TIPO DE DOCUMENTO: RELATÓRIO DE ACESSIBILIDADE	NÚMERO DO DOCUMENTO: ARQ-RA-IFSUD-JF-R00-004	REV. 0
	TÍTULO DO DOCUMENTO: RELATÓRIO DE ACESSIBILIDADE – IF SUDESTE JUIZ DE FORA MG		FOLHA: 1 / 42

RELATÓRIO DE ACESSIBILIDADE

BLOCO - H

**INSTITUTO FEDERAL DE EDUCAÇÃO, CIÊNCIA E TECNOLOGIA DO
SUDESTE DE MINAS GERAIS**

Figura 1 – ESCADA BLOCO H

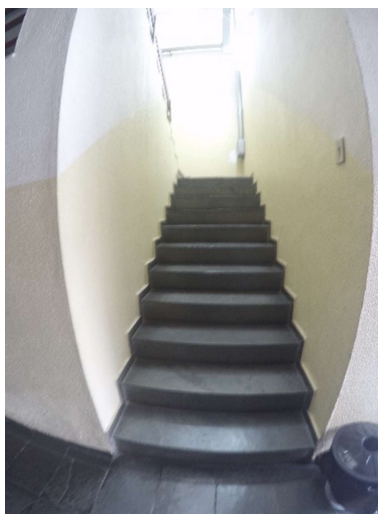
Escadas – A escada existente não possui dimensões constantes, os pisos estão entre 0,26 e 0,28m e espelhos de 0,17m a 0,18m e não estão dentro das exigências da NBR 9050:2020 item 6.8.2, para se adequar a norma seria preciso construir uma nova escada com as dimensões corretas, com 25 Degraus com pisos de 0,32m e espelhos de 0,16m.

Figura 2 – Proposta de intervenção pavimento térreo.

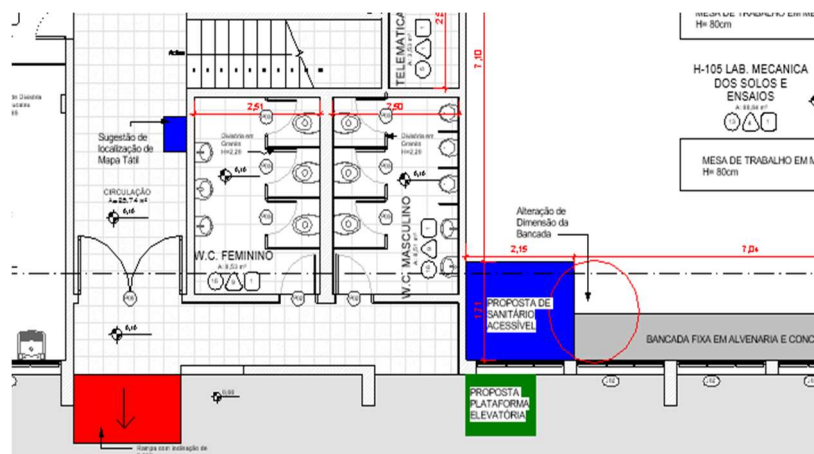
Circulação - O acesso principal possui desnível que deverá ser reparado, o segundo pavimento não possui acesso a P.C.R que deverá ser previsto outra forma de acesso, como plataformas elevatórias, utilizando se necessário alguma sala de aula para adaptá-la. Alguns corredores a inclusão de mapa tátil acessível é o mais adequado, por possuir pouco espaço de circulação, conforme sugestões abaixo:
